PARECER TÉCNICO nº 93/2021-CODUT/CGLIN/DILIC (SEI 10409552)

Assunto: Análises Técnicas acerca da viabilidade ambiental.

Empreendimento: Linha de Transmissão 525 kV Capivari do Sul - Siderópolis 2, C1
Linha de Transmissão 230 kV Siderópolis 2 - Forquilha, C2
Processo IBAMA nº 02001.002330/2019-73

Empreendedor: Neoenergia Lagoa dos Patos Transmissão de Energia S/A, antiga “EKTT 5 Serviços de Transmissão de Energia Elétrica S/A”.

Figura III.1.2.2.a. Alternativa 2 LT 525 kV (verde); Alternativa 3 LT 525 kV (vermelha); e diretriz preferencial da LT de 230 kV (amarela). Vértice MV 30 da LT 525 kV (círculo laranja).

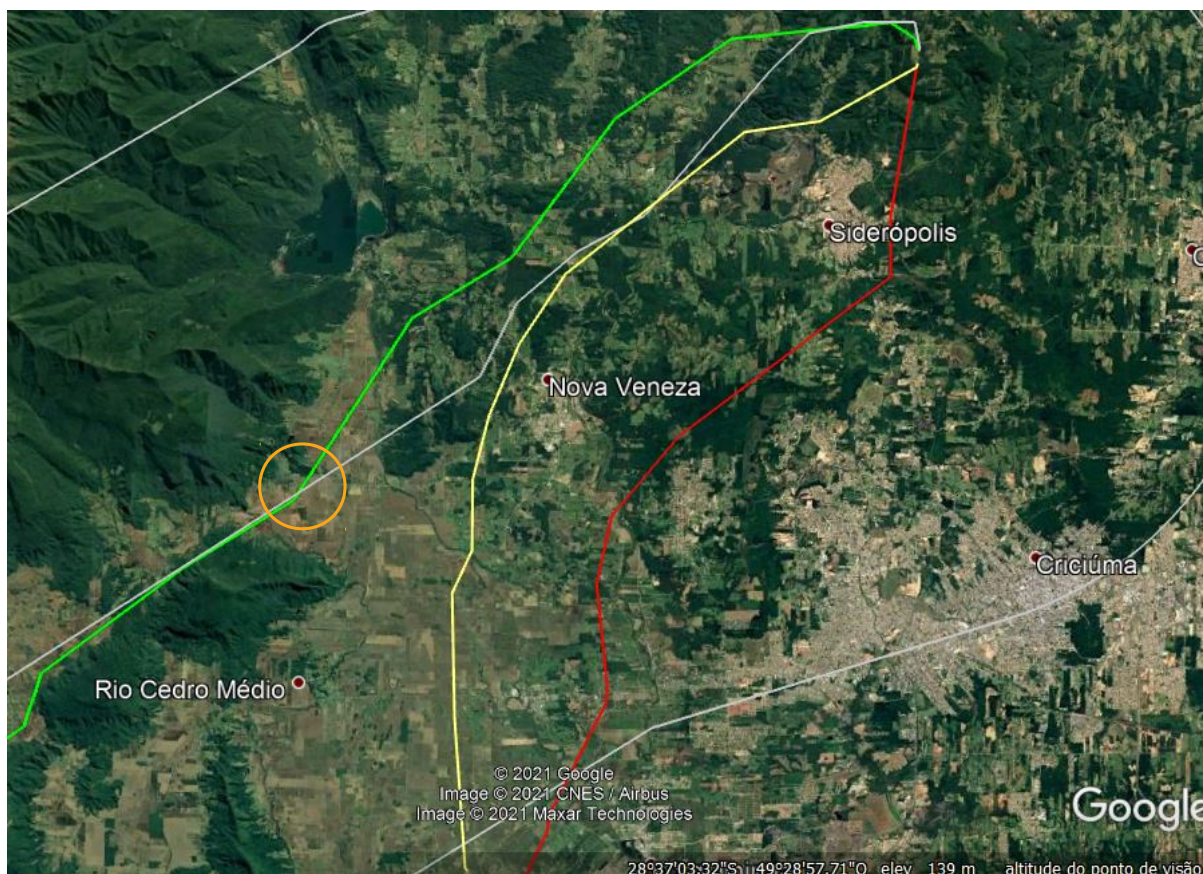
Entende-se assim que as análises realizadas sobre essas áreas oferecem informações e dados complementares à comparação com o corredor proposto para a LT de 230 kV, no sentido de subsidiar a discussão sobre a viabilidade ambiental do mesmo.

Destaca-se adicionalmente que as vistorias de campo, especialmente a que foi realizada entre 01 e 05 de março de 2021 e cujo Relatório está juntado ao item II do presente Parecer, permitiram a observação dos principais elementos que devem parametrizar as alterações a serem promovidas para melhoria do projeto da LT de 230 kV, de forma condicionada à sua viabilidade ambiental.
